PLANTA ATRAVESO DE TUBERÍA DE AGUA MONTURAQUI (km 12+282)  
ESCALA 1:250

**REVISADO**

MINERA ESCONDIDA LTDA.	INGENIERIA DE DETALLES
CAMBIO DE MATERIAL LINEAS ELECTROLITO	INTERPLANTA A HDPE
SINGULARIDADES DE TRAZADO	ATRASESO DE TUBERÍA MONTURAQUI km 12+282
PLANTA, ELEVACIÓN Y SECCIÓN	
PROYECTO N°	BPI17009-C-6000-SC033
ESCALA	INDICADAS

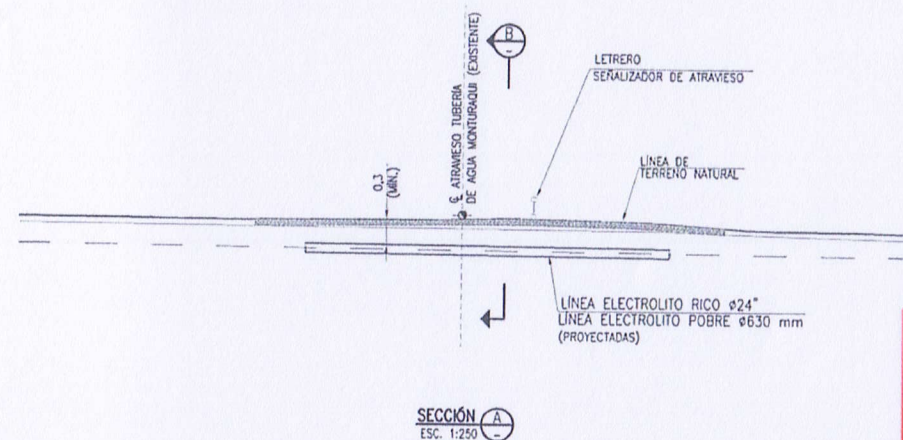
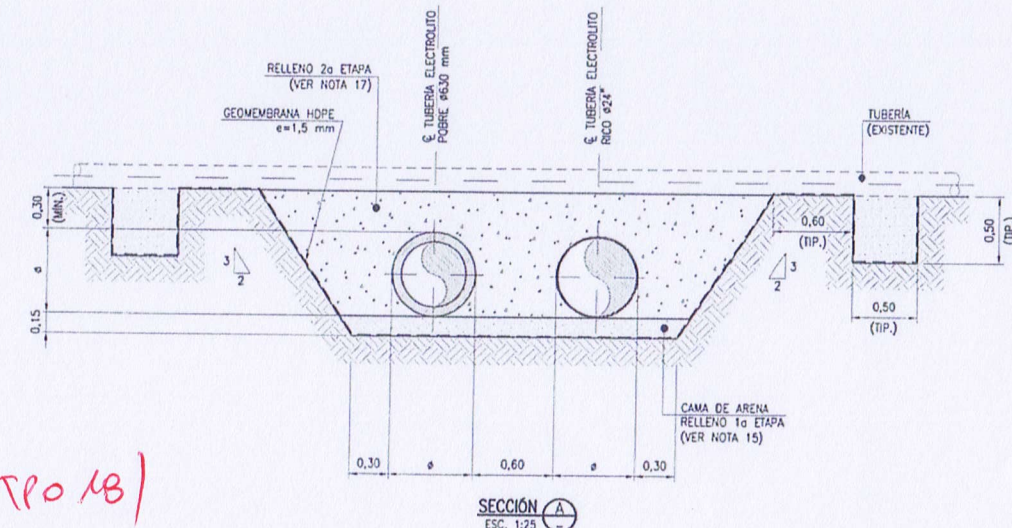
12+285 (Según TPO 18)
